長良川の計画規模の設定の考え方②

木曽川水系

木曽川・長良川の洪水調節

木曽川・長良川の基本高水のピーク流量

長良川の計画規模

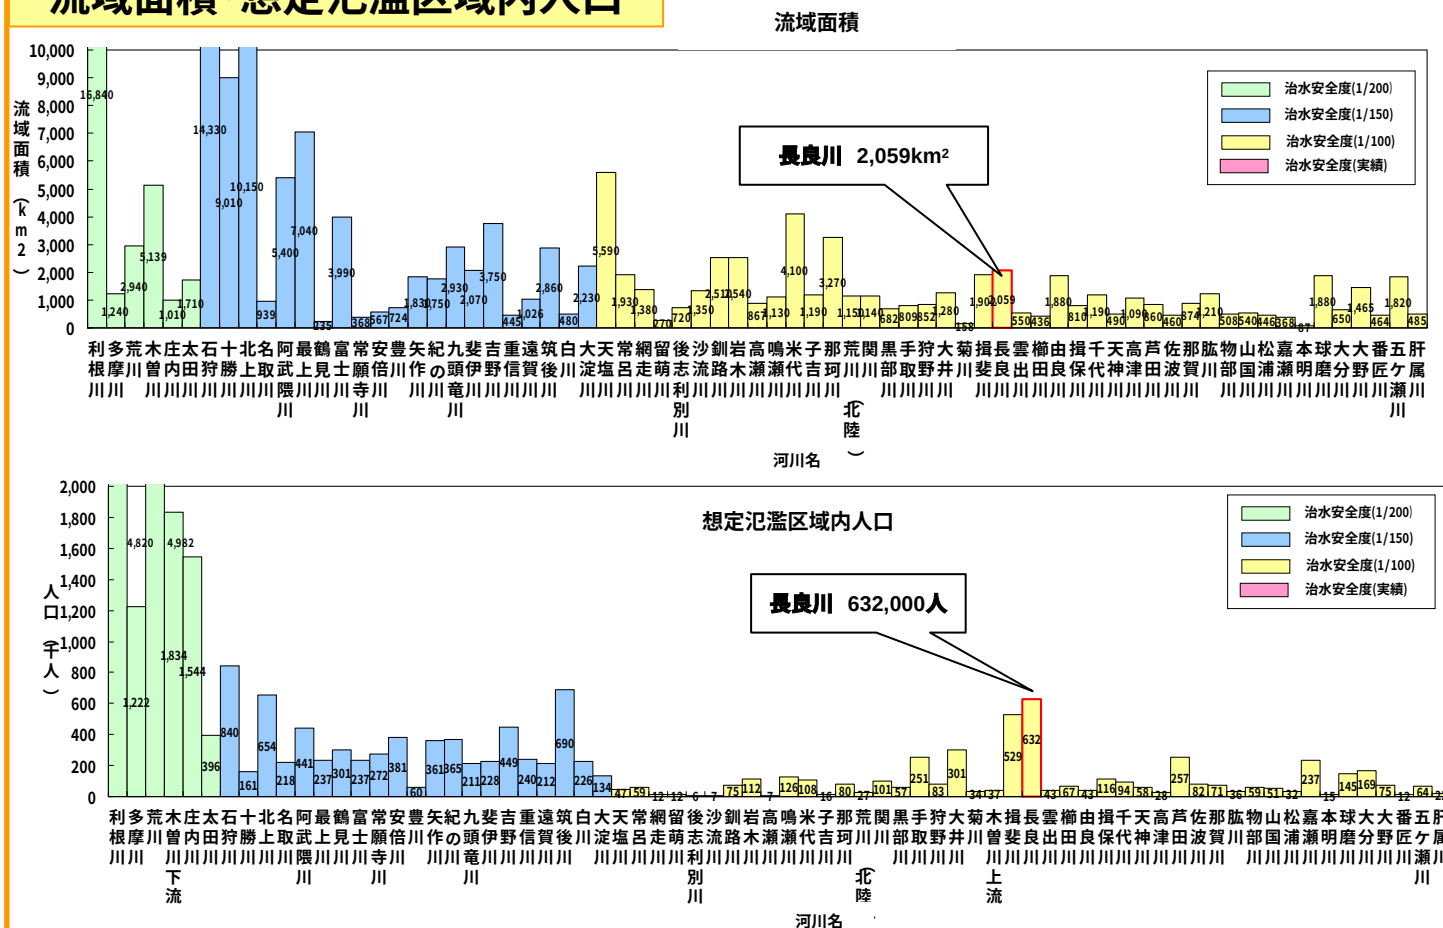
□流域面積や想定氾濫区域内の人口等をみると、長良川の計画規模（1/100）は小さいのではないかと

■長良川は、想定氾濫区域内に県庁所在地の岐阜市を抱えており、全国バランスも踏まえ想定される被害や地域の社会的経済的重要性などを考慮すると計画規模は1/100～1/150に相当

■長良川は、上流部にダムに適地が少ないこと、大規模な遊水地の適地が少ないことから洪水調節施設による洪水調節できる量は小さい。一方、沿川には岐阜市街部の旅館街やアユの産卵場などがあり河川環境や社会的な点等から河道での対応には限りがある。

■土地利用の状況、治水施策、河川環境などを社会的、技術的観点等から総合的に検討し、地域社会の形成とバランスの取れた治水安全度として1/100を設定。

- 長良川ではアユ等が生息する豊かな自然環境を愛しみ、鵜飼などの文化が育まれてきており、河川内に旅館街や民家等が立地するという、河川と共に地域生活が成り立ってきた。
- このような地域社会の形成等の社会的条件や自然的条件と治水施策等を勘案すると、長良川で対応できる流量は概ね8,900m³/s（忠節）であり、この流量は流量データによる確率からみると1/100程度となる。治水安全度として計画規模は1/100と設定。
- 流量データによる確率（1/100）の流量は約8,500m³/s～10,000m³/sで 時間雨量データ（1/100）から求められる流量のうち、この範囲内の流量は8,837（8,900）m³/sが相当。それより大きい10,105m³/s以上は1/150～1/200あるいはそれ以上に相当。
- 流量データによる確率（1/100）、時間雨量データによる検討、歴史的洪水流量等と長良川で対応できる流量から総合的に検討すると基本高水のピーク流量は8,900m³/sが妥当と判断。

現況

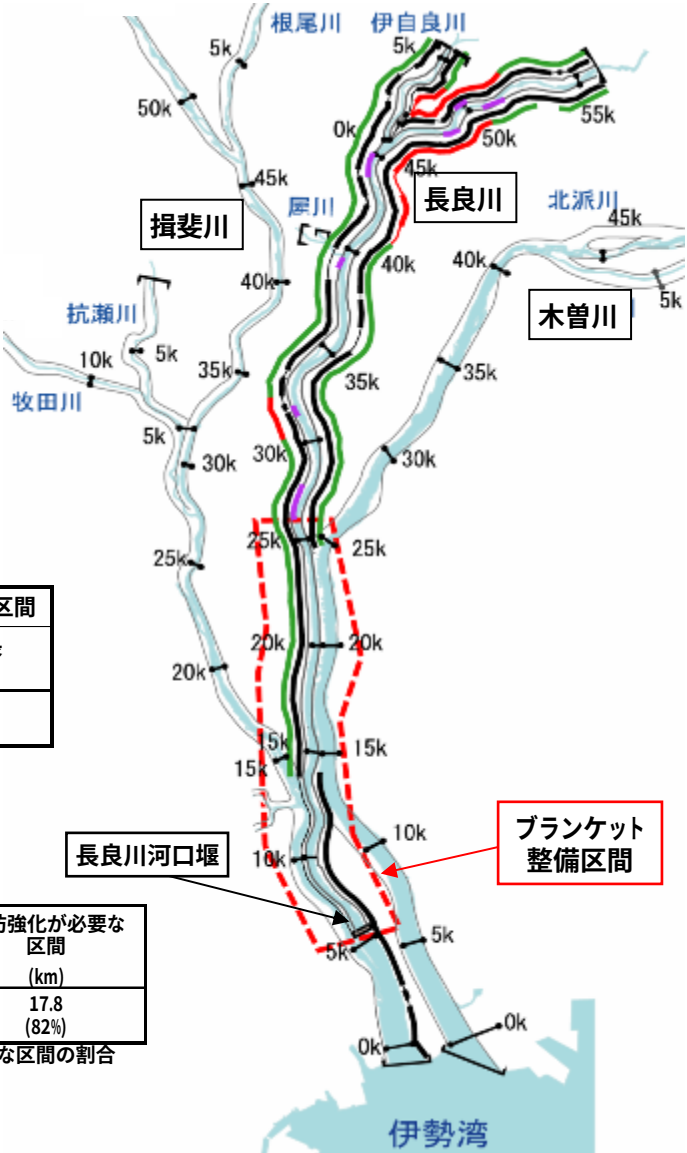
□長良川の治水安全度を1/100にしており堤防強化、輪中堤等の対策と一体として行うべきではないか

■破堤等による壊滅的被害の発生リスクを軽減するため、河川管理者と地域が一体となって総合的なハード・ソフト対策を実施。

■堤防の整備を進めるとともに、詳細点検を行い浸透や洗掘作用に対して堤防の質的強化対策を実施。

■万が一氾濫等した場合にも被害をできるだけ軽減するために、関係機関と調整しつつ輪中堤の保全に努めるとともに、迅速な救助・救援物資輸送を図るための広域防災ネットワークの構築、被災水位標示板等による住民意識の啓発、旅館街では建築物のピロティ化、専任水防団による水防活動等を実施

木曽川

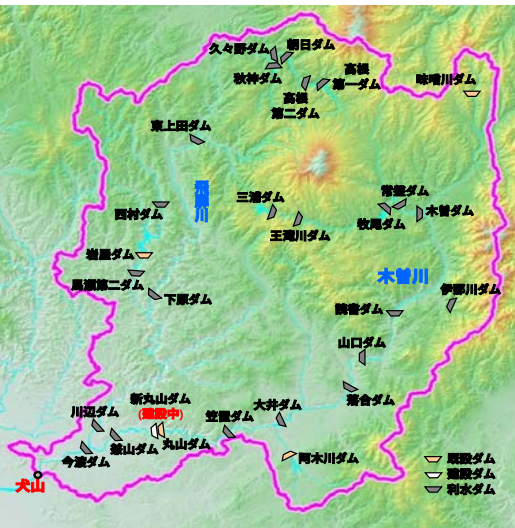
□木曽川での5000m³/s及び長良川での600m³/sの洪水調節量については河川整備計画での議論かもしれないが具体的に説明が必要。

- 木曽川においては、工事実施基本計画では基本高水ピーク流量を基準地点犬山において16,000m³/sとし、このうち既設ダム、新丸山ダム等の上流ダム群により3,500m³/sを調節して、河道配分流量を12,500m³/sとしている。
- 具体的な洪水調節施設については河川整備計画の段階で検討を行うこととしているが、河川整備基本方針では実現可能性を考慮の上、配置可能な施設を検討し洪水調節量等を算出。
- 基本方針では、基本高水ピーク流量を基準地点犬山で19,500m³/sとし、このうち既設ダム、新丸山ダムに加え既設ダムの有効活用により概ね6,000m³/sを洪水調節して、河道配分流量を上流で13,500m³/sとする。

- ・具体的な施設については河川整備計画の段階で検討を行うこととしているが、既設の岩屋ダム、阿木川ダム及び味噌川ダム(治水容量合計7,800万m³)で概ね700m³/s、建設中の新丸山ダム(治水容量7,200m³)で概ね3,100m³/s、基準地点犬山の洪水調節が可能
- ・残りの洪水調節量2,200m³/sについては、既設ダムの有効活用により対応

- 基本高水ピーク流量 19,500m³/s 基準地点犬山
- 洪水調節量 700m³/s (7,800万m³) 既設ダム(岩屋、阿木川、味噌川)
- 3,100m³/s (7,200万m³) 新丸山ダム
- 2,200m³/s (22,300万m³※1) 既設ダムの有効活用
- 河道配分流量 13,500m³/s 基準地点犬山
